Expediente: **19040996**
Radicado: **RE-00211-2024**
Sede: **REGIONAL VALLES**
Dependencia: **DIRECCIÓN REGIONAL VALLES**
Tipo Documental: **RESOLUCIONES**
Fecha: **22/01/2024** Hora: **16:47:10** Folios: **13**

POR MEDIO DE LA CUAL SE RENUEVA UN PERMISO DE VERTIMIENTOS Y SE ADOPTAN OTRAS DETERMINACIONES

Que técnicos de la Corporación procedieron a realizar visita el día 17 de enero de 2024, con el fin de conceptuar sobre la solicitud de renovación del permiso de vertimientos, generándose el informe técnico con radicado **IT-00280-2024** del 22 de enero de 2024 del cual se formularon observaciones y conclusiones las cuales hacen parte integral del presente trámite ambiental, en cuanto a lo siguiente:

Figura 2. Plano del STAR.

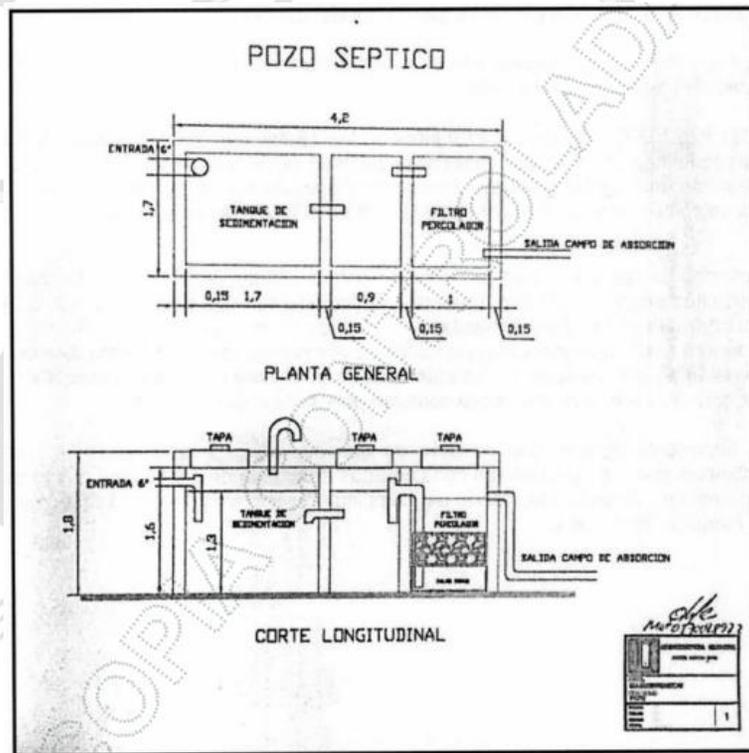
Durante el recorrido de campo no fue posible evidenciar el sistema y las condiciones actuales dado que se encuentra enterrado, por lo que la eficiencia del tratamiento se basará en el cumplimiento de la normatividad de vertimientos de ARD con descarga a suelo.

Figura 3. Componentes del STARnD. Fuente: Tomado del radicado CE-14149-2023.

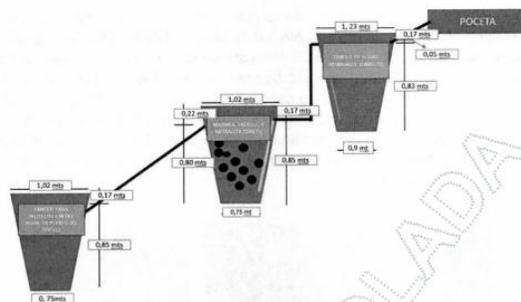
Según se describe en el radicado CE-14149-2023, las aguas residuales no domésticas luego de pasar por el tanque de recolección final son recirculadas con bomba de aspersión (microgota) y utilizados en el proceso de riego de 1200 metros de cultivo. A continuación, se presenta un esquema de los componentes del sistema, lo cual concuerda con lo evidenciado en campo.

En virtud de lo anterior, no se generan vertimientos de ARnD a suelo o a fuentes hídricas.

Figuras 4 y 5. Diseño campo de infiltración.
Fuente: Tomado de la evaluación ambiental del vertimiento.

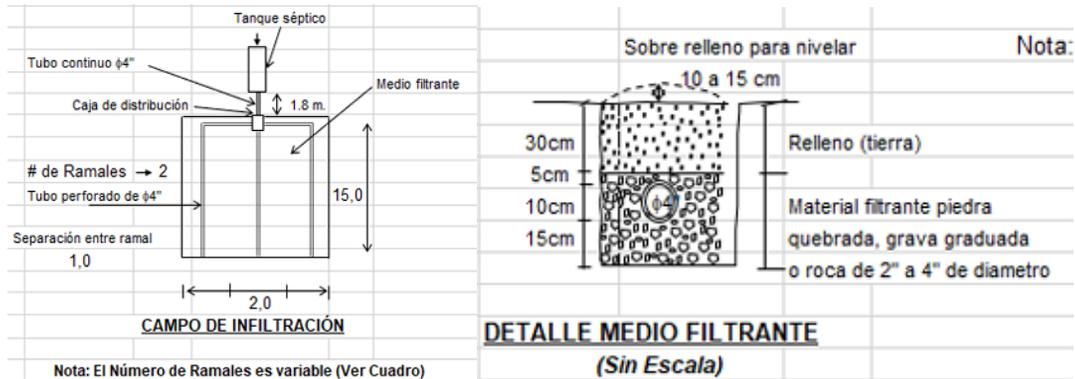
De lo anterior se obtuvo un área de 15 m de longitud y 2 m de ancho para un total de 30 m² para el campo de infiltración de ARD, conformado por tubería perforada, sobre un manto de graba y piedra envuelta en tela poli sombra, Sin embargo, en el radicado CE-

14149-2023 se informa que el campo de infiltración tiene 4,7 m de longitud y 4 m de ancho para un total de 18,8 m².

Cabe resaltar que, de acuerdo con lo informado en la visita, el campo de infiltración corresponde a un único ramal que según las coordenadas tomadas al inicio y final de este mide aproximadamente 35 metros, el cual cumpliría con el área necesaria para la infiltración de las ARD generadas.

El diseño del campo de infiltración anexo no corresponde al que se implementó, por lo que deberá presentarse esquemas y/o diseño del sistema de infiltración acorde al construido y verificando que el mismo es eficiente para que se descargue sobre este el caudal de ARD generados en el proyecto.
